AMPLIACIÓN

ESTUDIO DE IMPACTO AMBIENTAL

“Acondicionamiento y Construcción de Vía Alterna para el Transporte de Caña de Azúcar”

**PROMOTOR: COMPAÑÍA AZUCARERA LA ESTRELLA S.A.
(CALESA)**

SECCIÓN 1

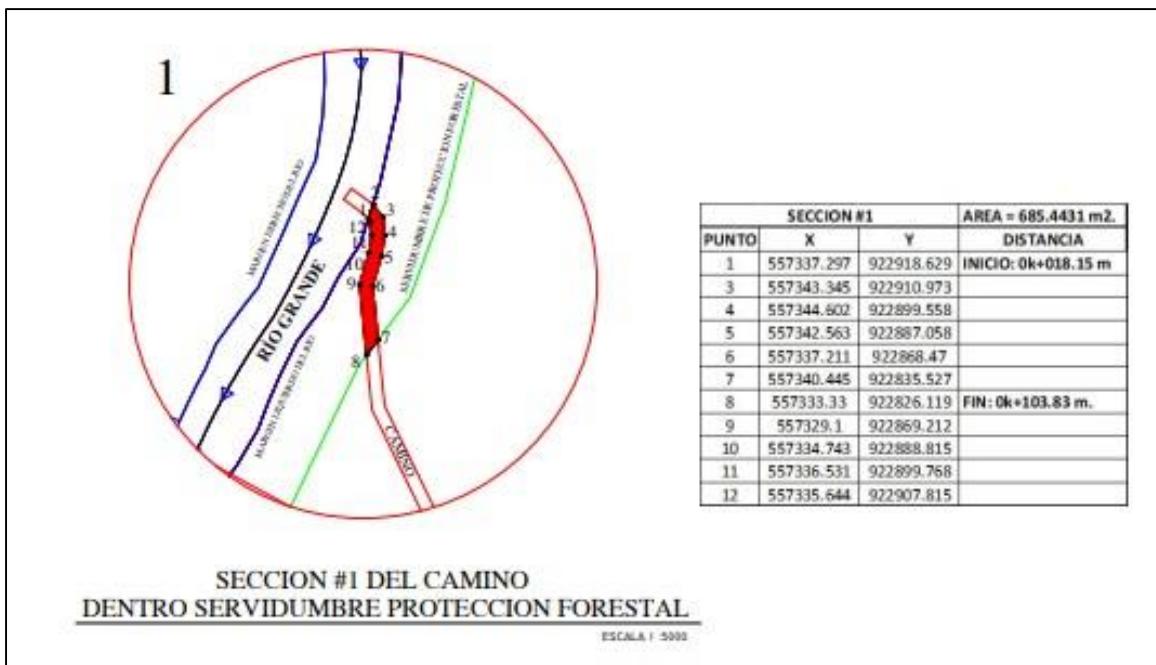
c. Presentar en plano y/o mapa, las secciones de forma clara, que se ubica dentro de la servidumbre del Río Grande, plasmado su superficie. Incluir coordenadas de ubicación de dicha área.

R.c- Se presenta en anexos el plano y/o mapa con las secciones del trayecto que se ubican dentro de la servidumbre de Río Grande y Coordenadas de ubicación de cada sección. Se trata de cuatro secciones del camino que presentan esta condición, mismas que se detallan a continuación:

SECCION #1			AREA = 685.4431 m2.
PUNTO	X	Y	DISTANCIA
1	557337.297	922918.629	INICIO: 0k+018.15 m
3	557343.345	922910.973	
4	557344.602	922899.558	
5	557342.563	922887.058	
6	557337.211	922868.47	
7	557340.445	922835.527	
8	557333.33	922826.119	FIN: 0k+103.83 m.
9	557329.1	922869.212	
10	557334.743	922888.815	
11	557336.531	922899.768	
12	557335.644	922907.815

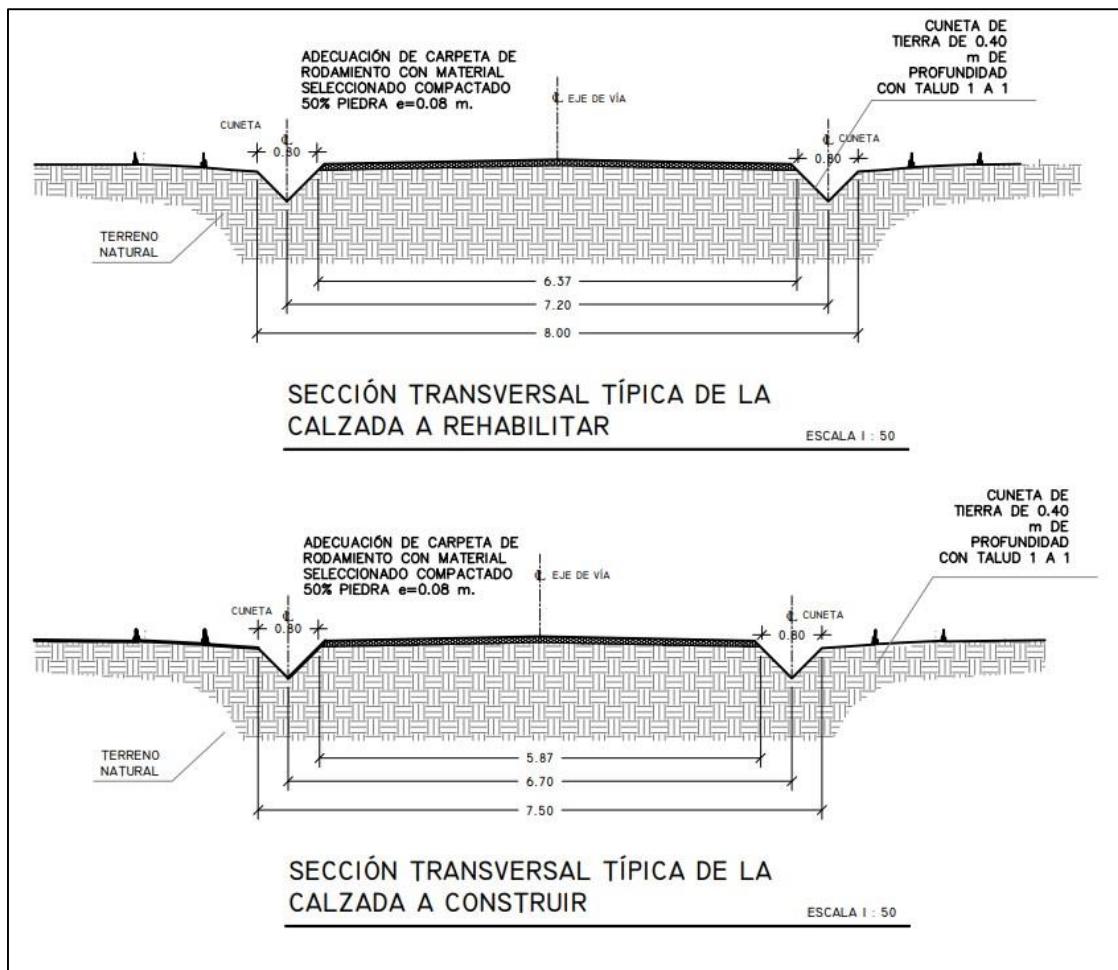
a. Aclarar cuánto es el "ancho y el área" del camino a construir y a rehabilitar, incluyendo la cuneta.

b. Incluir mapa y/o plano donde se visualice la información descrita en respuesta a la pregunta (a).

R.a- El trayecto del camino que será objeto de acondicionamiento contará con una rodadura de 8.0 metros de ancho incluyendo cunetas abiertas y desnudas que llevará el mismo a ambos lados, en cuanto al tramo nuevo que será objeto de construcción, tendrá una rodadura de 7.50 metros de ancho incluyendo las cunetas abiertas y desnudas.

R.b- Se presenta en anexos el mapa y/o plano en donde se visualiza las secciones transversales del camino a acondicionar y del camino a construir. (Ver imagen a continuación)
